**Avis de la Mission régionale d'autorité environnementale  
de la région Nouvelle-Aquitaine sur un projet  
de centrale photovoltaïque au sol  
à Dangé-Saint-Romain (86)**

n°MRAe 2020APNA109

dossier P-2020-10156

**Localisation du projet :** Commune de Dangé-Saint-Romain (86)  
**Avis émis à la demande de l'Autorité décisionnaire :** Préfète de la Vienne  
**En date du :** 6 octobre 2020  
**Dans le cadre de la procédure d'autorisation :** Permis de construire  
L'Agence régionale de santé et la préfète de département au titre de ses attributions dans le domaine de l'environnement, ayant été consultées.

Illustration 162 : Superposition du plan de masse avec les enjeux sur le milieu naturel (Source : ADEV Environnement)

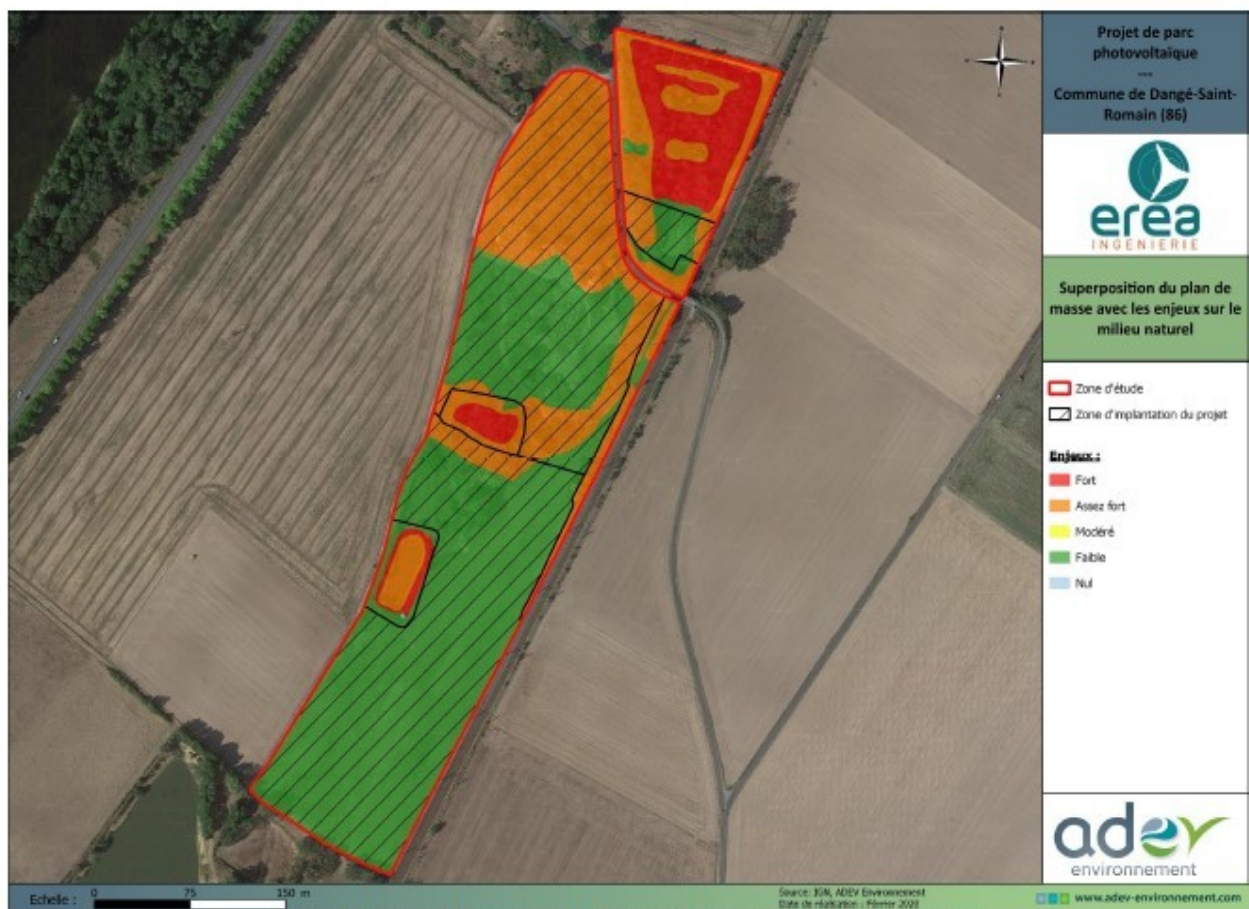
Le projet se situe sur un ensemble de pelouses sèches calcicoles, disjointes géographiquement, mais entretenant des relations fonctionnelles entre elles, appelées pas japonais. Ces pas japonais, identifiés dans le schéma de cohérence écologique de l'ex-région Poitou-Charente, sont susceptibles d'être altérés par l'effet d'ombrage du projet. Les effets de l'ensoleillement, du taux d'humidité et de la répartition des pluies après ruissellement sur les panneaux ne sont pas évalués, alors qu'ils peuvent conduire à la disparition de ces pas japonais.

**La MRAe recommande fortement d'évaluer l'impact du projet sur les pas japonais et d'adapter le projet en conséquence par des mesures d'évitement, de réduction ou de compensation permettant de limiter son impact.**
